PRÉFET DU NORD

Objet : Déclaration de projet emportant mise en compatibilité du PLU de Trélon –
Avis Autorité environnementale

L'extension de la carrière (en violet) dans son environnement proche.
La déclaration de projet porte sur la partie jaune

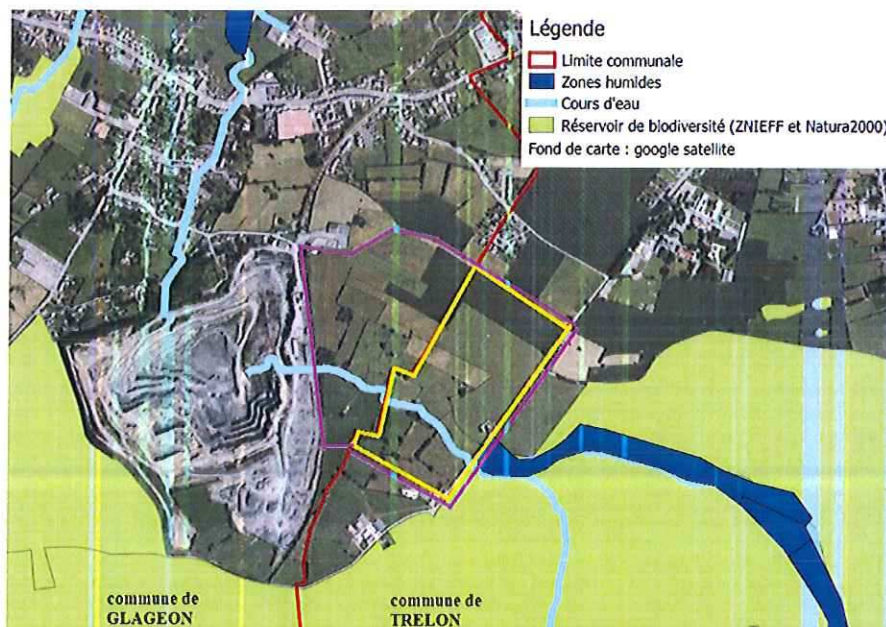
La déclaration de projet porte sur un terrain situé à proximité d'enjeux naturels forts :

- biodiversité, par la présence d'une zone naturelle d'intérêt écologique, faunistique et floristique de type 1 et d'un site Natura 2000 ;
- zone humide, dont la présence a été confirmée par une étude hydrologique ;
- cours d'eau, le Rieu des Hameaux, affiché comme corridor fluvial à renaturer dans le schéma régional de cohérence écologique – Trame verte et bleue. Le projet prévoit notamment de détourner ce cours d'eau.

Le projet prévoit la consommation d'une surface de 12,57 hectares de terres agricoles.
